710 - INSP
ISO/IEC 17020
Origineel verslag

Verslagnummer:
40/17062025/47511/52363/1

Inspectie adres: Otterdaelstraat 42, 2310
Rijkevorsel (België)
Type:

Datum van de keuring: 17/06/2025
Eigenaar: Stan Rijvers
Type lokalen: Huis
Private hoogspanningscabine: Nee
Installateur: Gert Van Riel
BTW installateur: BE0844110628
Afwijking: Huishoudelijke installatie oud AREI
[Afd 8.2.2], Oude huishoudelijke installatie [Afd 8.2.1]

Eendraadsschema en situatieplan

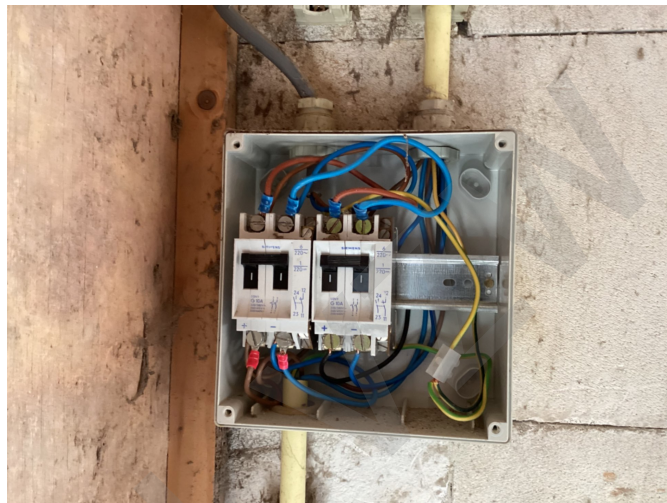
- De voedingskabel van het hoofdbord is niet conform. - oAfd 4.4.1.5; Hfst 2.7
- De aardingsonderbreker is niet conform of afwezig. - oAfd 5.4.3.5
- Het ééndraadsschema en/of het situatieplan werden niet opgesteld met de correcte symbolen en notities. - Afd 2.13.; Afd 3.1.2

- Het ééndraadsschema en situatieplan moeten de coördinaten van de uitvoerder en eigenaar bevatten. De uitvoerder moet beide plannen handtekenen en dateren. - oAfd 3.1.2.1
